МЕЂУНАРОДНИ ОПШТИ
ЈАВНИ КОНКУРС
ЗА ИЗРАДУ ИДЕЈНОГ
АРХИТЕКТОНСКО
-УРБАНИСТИЧКОГ
РЈЕШЕЊА МЕМОРИЈАЛА
ЗА СТРАДАЛЕ УЧЕНИКЕ
ШАРГОВЦА

КОНАЧНИ ИЗВЈЕШТАЈ КОНКУРСНЕ КОМИСИЈЕ

Јануар 2026, Бања Лука

Број: 03-404-195/25
Дана, 08.01.2026.год.

РАД БРОЈ 7, шифра аутора „25105AS“, - ОТКУП у износу од 750,00 EUR

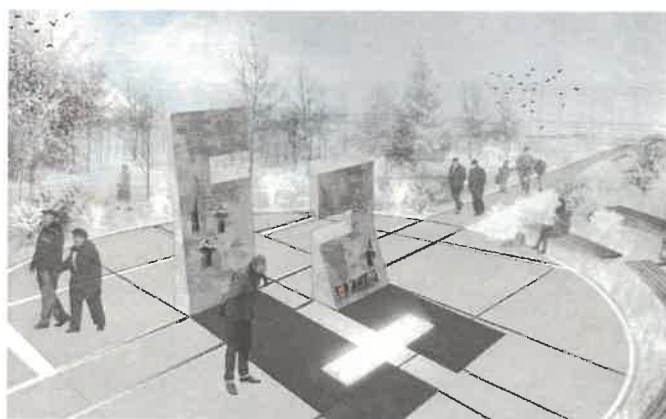
Конкурсна комисија одлучила је да ово идејно архитектонско-урбанистичко рјешење уврсти у групу откупљених радова, препознајући његов промишљен однос према простору, јасно дефинисану просторну организацију и озбиљан приступ меморијалној теми.

Рад се издваја настојањем да кроз склад архитектуре, пејзажа и кретања обликује достојанствен меморијални простор, који не намеће директну интерпретацију, већ омогућава посјетиоцу да поруку мјеста сагледа и доживи кроз лично искуство. Комисија позитивно оцјењује концептуалну јасноћу основне идеје, засноване на снажном, континуираном правцу кретања који повезује улаз у парк са централним спомеником, чиме се остварује читљив и смирен просторни наратив.

Посебна вриједност рада огледа се у високом степену приступачности и инклузивности, кроз пројектовање главне стазе без степеника и са благим нагибима, као и у пажљивој хијерархији примарних, секундарних и терцијарних праваца кретања. Оваквим приступом омогућени су различити начини коришћења простора – од јасног меморијалног пута до зона тихе шетње и контемплације.

Комисија нарочито цијени осјетљив однос према постојећој морфологији терена и вриједном дендрофонду, посебно према 52 стабла гинка, која су у овом рјешењу препозната као

кључни симболички и просторни мотив. Метафора парка као стабла – са коријеном, трупом, гранама и крошњом – оцијењена је као читљива, досљедно проведена и примјерена меморијалном карактеру простора, повезујући тему трајања, памћења и прекинутог дјетињства.

Позитивно је оцијењена и разрада улазних зона, које нуде различите емотивне и просторне доживљаје у зависности од правца доласка, као и јасна веза споменика са објектом старе школе, чиме се успоставља снажан однос између мјеста страдања и мјеста сјећања. Централни споменик, обликован у форми крста и третиран савременим материјалима, препознат је као снажан визуелни и симболички акценат, посебно кроз ноћни свјетлосни ефекат.

Додатни квалитет рада огледа се у интеграцији едукативних и свакодневних садржаја, попут амфитеатра, шетних стаза и дјечијег игралишта, који омогућавају да парк функционише као живи јавни простор, а не искључиво као меморијална цјелина. Пејзажно рјешење и избор биљних врста оцијењени су као одговорни и примјерени контексту, нарочито у односу на близину школе.

Ипак, у поређењу са награђеним рјешењима, комисија сматра да рад у већој мјери остаје у оквиру класичнијег и дескриптивнијег меморијалног израза, са мање израженом просторном и емотивном градацијом, те ограниченијим потенцијалом за снажнији архитектонски искорак.

Управо због тога, и поред неспорних квалитета и озбиљног ауторског приступа, рад није рангиран међу награђене, већ је оцијењен као вриједан допринос конкурс у оквиру института откупа. Конкурсна комисија сматра да овај рад посједује релевантне урбанистичке, пејзажне и симболичке вриједности, те да његови поједини елементи могу представљати значајну референцу у даљем промишљању меморијалног простора у Шарговцу.
